Planprogram med byplangrep for flytårnområdet – Fornebu. Plan ID: 2019006.

Høringsuttalelse fra OBOS Fornebu AS til planprogram for flytårnområdet

Figur 1: Revidert prinsippkart for høydeavvikling

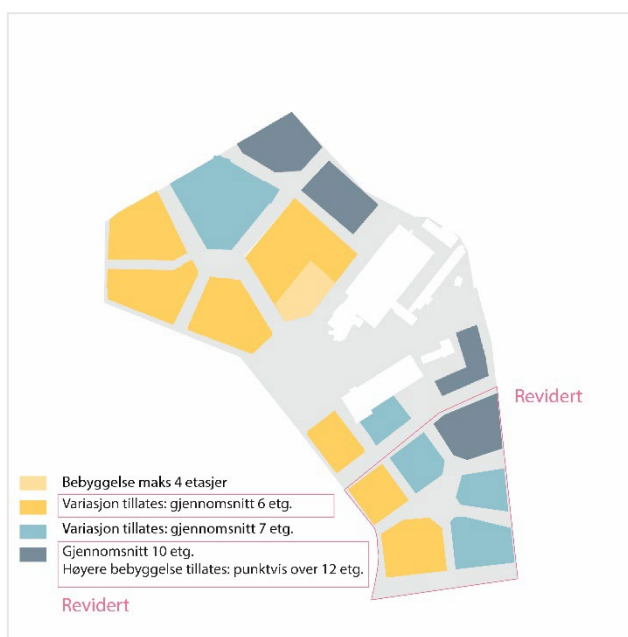
For OBOS Fornebu sitt felt S8.4 er det i KDP3 angitt en snitthøyde på 7 etasjer. Det er en styrke at man kan se hele feltet under ett, for å få til en ønsket variasjon i høyder i kommende bebyggelse. Planprogrammet legger begrensninger for fremtidig høydeavvikling i feltet ved å angi maksimum etasjehøyder innenfor enkelte delfelt.

Programmet åpner for høyhus over 12 etasjer. Gjennom studier som OBOS Fornebu har gjort for felt S8.4, ser vi at et høyhus på inntil 15 etasjer kan være egnet, i tråd med tidligere utkast til planprogram. Dette som et virkemiddel for å skape variasjon i etasjehøyder og bygningsmiljø, og på denne måten gi rom for å ta høydene ned i andre kvartaler innenfor feltet, og gi menneskelig skala. Dette foreslår vi angis som «høyere bebyggelse tillates: punktvis over 12 etg.», også for å sikre at høyhus begrenses til mindre volumer. Vi ber om at «Prinsippkart for høyder» (s.56) revideres som vist på illustrasjonen.

Figur 2: Revidert prinsippkart for detaljreguleringer

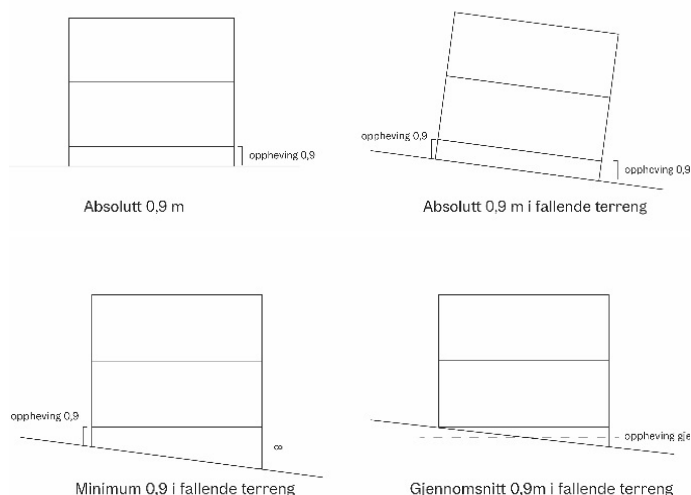
Planprogrammet foreslår 4 ulike detaljreguleringer innenfor felt S8.4, noe som krever uforholdsmessig mye koordinering for å oppnå gode og helhetlige grep på tomten da utnyttelsesgrad og høyder gir en rekke interne avhengigheter innenfor S8.4. Mobilitetsløsninger, gate-, park- og byromsstruktur og

OBOS Fornebu mener derfor antallet detaljreguleringer i området må reduseres, og det frarådes å stille krav om mer enn 2 detaljreguleringer for S8.4. Tilsvarende kan også være relevant for øvrige felt innenfor byplangrepet. OBOS Fornebu er også bekymret over hva økt antall detaljreguleringer vil medføre av saksbehandling for Bærum kommune og hvordan dette kan påvirke fremdrift for utviklingen på Fornebu.
